Vysvětlení / doplnění / změna zadávací dokumentace č. 8

Veřejná zakázka:	Novostavba DZR v lokalitě Vrchlabí – stavební práce
Ev. č. VVZ:	Z2023-050632
Zadavatel:	Královéhradecký kraj, se sídlem Pivovarské náměstí 1245, 500 03 Hradec Králové, IČO 708 89 546
Způsob zadání:	Otevřené nadlimitní řízení veřejné zakázky na stavební práce podle zákona č. 134/2016 Sb., o zadávání veřejných zakázek, ve znění pozdějších předpisů (dále jen „zákon“)

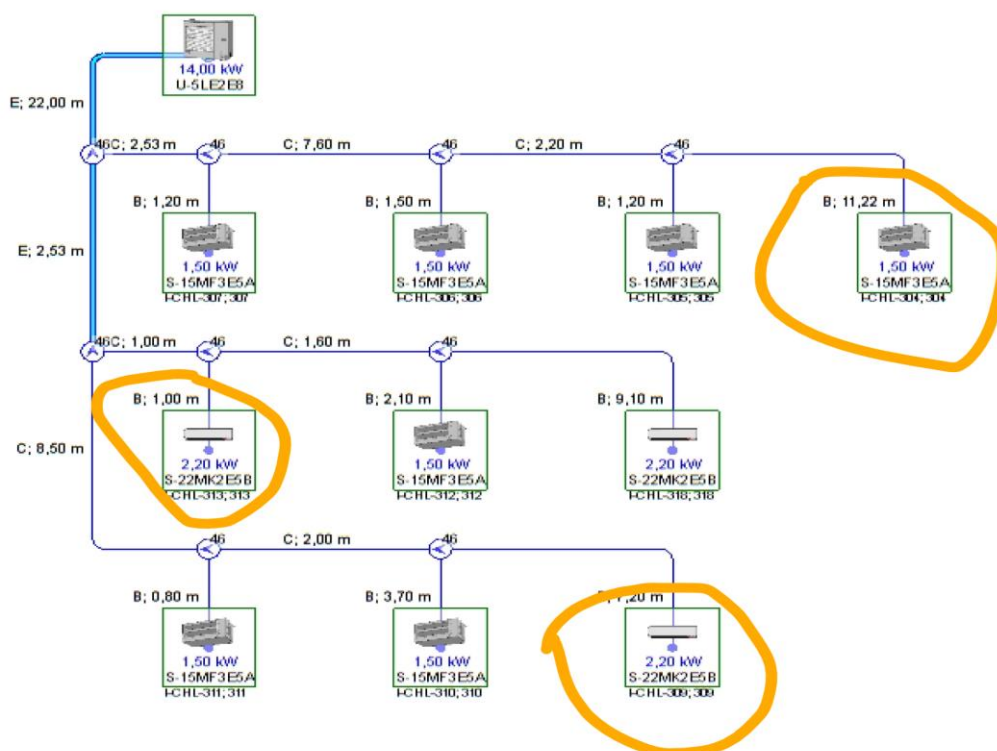
Prosíme o vyjasnění nesrovnalostí ohledně chlazení:

Vyznačené jednotky – VV nekoresponduje se „seznamem strojů a zařízení“. Jedná se o 3.NP levá strana.

Prosím tedy o upřesnění, jaké jednotky se v tomto systému nacházejí – typy a výkony jednotek. Viz obrázky níže.

Zakroužkované vnitřní jednotky, které neodpovídají:

C	3,74	1,67
E	9,52	15,88

Specifikace systému chlazení 3.NP-LEVÁ dle výkresové části, včetně VV bez ceny:

Položky			
Model	Typ / název vnitřní jednotky	Kód	Množ.
CHL3NP - LEVÁ			
U-SLE2EB	Venkovní jednotka		1
S-15MF3E5A	Adaptive Ducted (MF3) (I-CHL-307, I-CHL-306, I-CHL-305, I-CHL-311, I-CHL-310, I-CHL-312)		6
S-22MK2E5B	Nástěnná jednotka (MK2) (I-CHL-304, I-CHL-318)		2
S-22MY2E5B	Čtyřcestná kazetová jednotka 60x60 (MY2) (I-CHL-313)		1
CZ-RTCSB	Dálkový ovladač s časovačem (kabelový)		9
CZ-KPY3AW	Panel		1
CZ-P224BK2BM	Odbočka	46	8
6,35 x 12,7	Potrubí	B	33,82 (m)
9,52 x 12,7	Potrubí	C	23,43 (m)
9,52 x 15,88	Potrubí	E	24,53 (m)
	Komunikační vodiče		95,50 m
CZ-T10	Kabel s konektorem T10		9
	Dodatečná náplň chladiva R410A		0,76 kg
	Limitní koncentrace		0,000 kg/m3
	Celkové množství chladiva R410A		7,46 kg
Centrální ovladače			
CZ-CAPDC2	Sériový / paralelní adaptér pro venkovní jednotky		3
CZ-64ESMC3	Ovladač systému		3
PAW-AC2-BAC-128P	Rozhraní Modbus		1
